Service meddelande

BETR.
Kompletera servicemeddelande

Kompletera servicemeddelande 8-87-217

Sats, bestående av serviceventil, tätning och nippel, detaljnr **981 2432-4** (se bild)

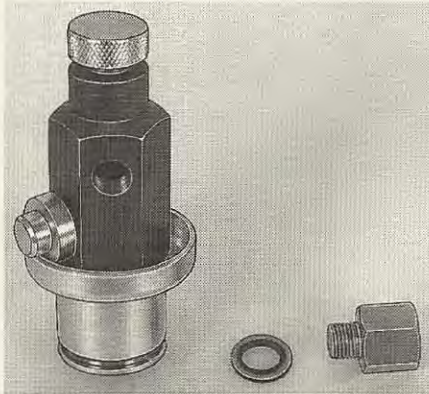
Service meddelande 8-87-217 behöver kompletteras med information om en serviceventil som behövs vid fyllning av köldmedium R134a.

Efter utförd ombyggnad (retrofit) på 240/260 årsmodell 1975 - 1990 ska påfyllning av köldmedium göras på AC-systemets högtryckssida, till torkarflaskans nya SAE-ventil. Då högtryckssidans anslutning har en större diameter än lågtryckssidans (som normalt användes vid påfyllning av köldmedium) behövs följande material till fyllutrustningens slang, att användas vid påfyllning av R134a till bilens AC-system:

Reservdelar: tätning, detaljnr **951 2266-9**
nippel detaljnr **551 2209-9**

För RHS 850 -1992: specialnippel inklusive tätning, detaljnr **951 2067-9**

Obs. Serviceventil 981 2432-4 ska användas vid påfyllning. Se även sidan 2, "Utrustning för återvinnings/fyllstation"
